Referencia: Dictamen Sectorial DNV – Manifestación General de Impacto Ambiental “Colector Industrial Rawson”.

DICTAMEN SECTORIAL

AUTOR	: CENTRO DE GESTION AMBIENTAL (CEGA) 4° DISTRITO – MENDOZA - DIRECCIÓN NACIONAL DE VIALIDAD
ASUNTO	: MGIA – COLECTOR INDUSTRIAL RAWSON
OBJETO	: PRODUCIR DICTAMEN SECTORIAL
AUTOR DEL PROYECTO	: CERVECERÍA Y MALTERÍA QUILMES

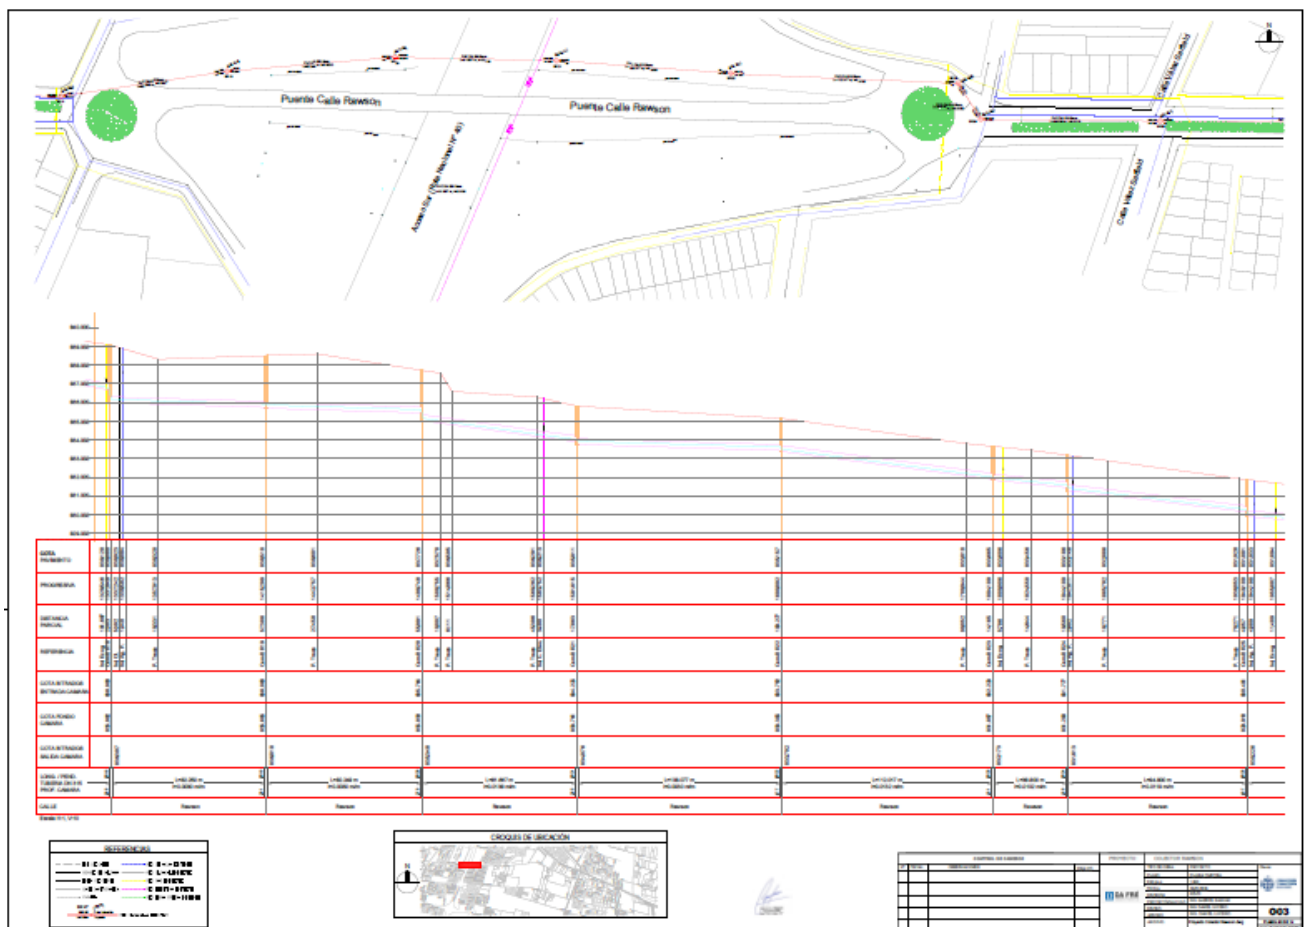
2. El proponente deberá reducir la intervención sobre el sector pavimentado de colectora (rotonda de calle Rawson), y en lo posible trasladar las bocas de registro y limpieza a sectores que no afecten el tránsito, pudiendo colocar las mismas en el centro de la rotonda.
